Title - Sujet Kiosques de montagne-stns sismiques	
Solicitation No. - N° de l'invitation 23490-170668/A	Amendment No. - N° modif. 002
Client Reference No. - N° de référence du client 23490-170668	Date 2016-11-24
GETS Reference No. - N° de référence de SEAG PW-\$VIC-249-7111	
File No. - N° de dossier VIC-6-39133 (249)	CCC No./N° CCC - FMS No./N° VME
Solicitation Closes - L'invitation prend fin at - à 02:00 PM on - le 2016-12-27	Time Zone Fuseau horaire Pacific Standard Time PST
F.O.B. - F.A.B. Plant-Usine: <input type="checkbox"/> Destination: <input checked="" type="checkbox"/> Other-Autre: <input type="checkbox"/>	
Address Enquiries to: - Adresser toutes questions à: Cress, Christine	Buyer Id - Id de l'acheteur vic249
Telephone No. - N° de téléphone (250) 363-8442 ()	FAX No. - N° de FAX () -
Destination - of Goods, Services, and Construction: Destination - des biens, services et construction: DEPARTMENT OF NATURAL RESOURCES 9860 W SAANICH ROAD SIDNEY Bristish Columbia V8L 5T5 Canada

La présente modification 002 à l'invitation à soumissionner vise à répondre aux questions des soumissionnaires et à joindre les exigences en matière d'assurance de l'annexe C.

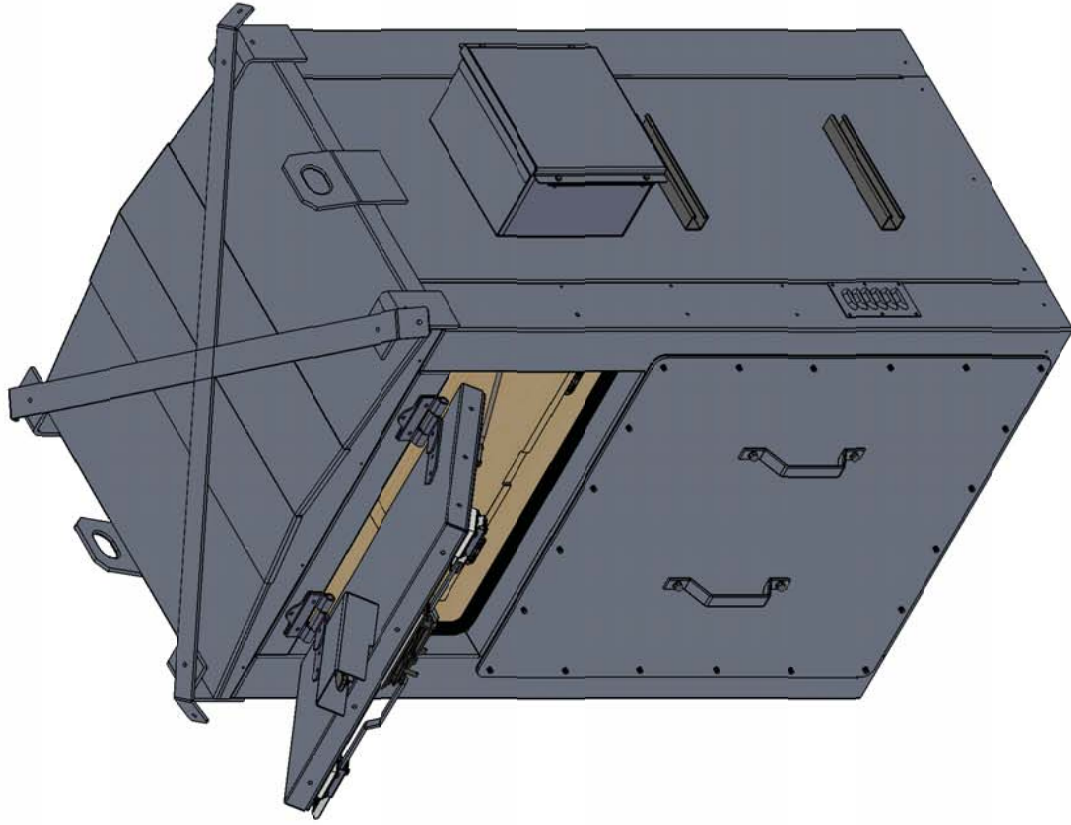
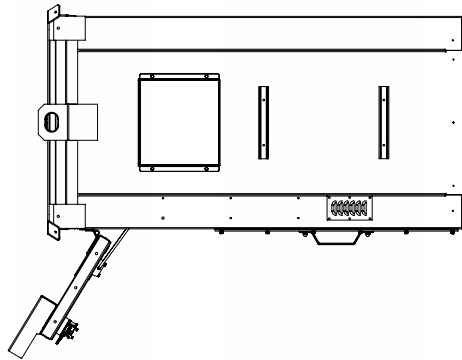
QUESTION 1a :

Dessin CMTK201 - Il semble d'agir d'un ensemble soudé, sans isolant. Toutefois, la trappe et la porte de l'instrument sont isolées. Est-ce exact?

QUESTION 1b :

Les composants sont énumérés à la page 2 de la liste du matériel, toutefois, il n'y a pas de dessins détaillés pour ces derniers. Est-ce que ces dessins sont disponibles?

Cet ensemble est assemblé au moyen d'une méthode composite utilisant des joints soudés, des panneaux boulonnés et des écrous captifs de type PEM et quelques rivets aveugles.

Tous les joints doivent être étanches, au moyen de soudure, de joint préscellé ou d'un joint ou garniture d'étanchéité en caoutchouc.

L'ensemble complet est isolé au moyen de panneaux isolants de mousse de polystyrène de deux pouces d'épaisseur, coupés dans des formes précises. (Veuillez consulter le Dessin de l'assemblage MTK204C).

Veuillez consulter le Dessin de l'assemblage MTK204C.
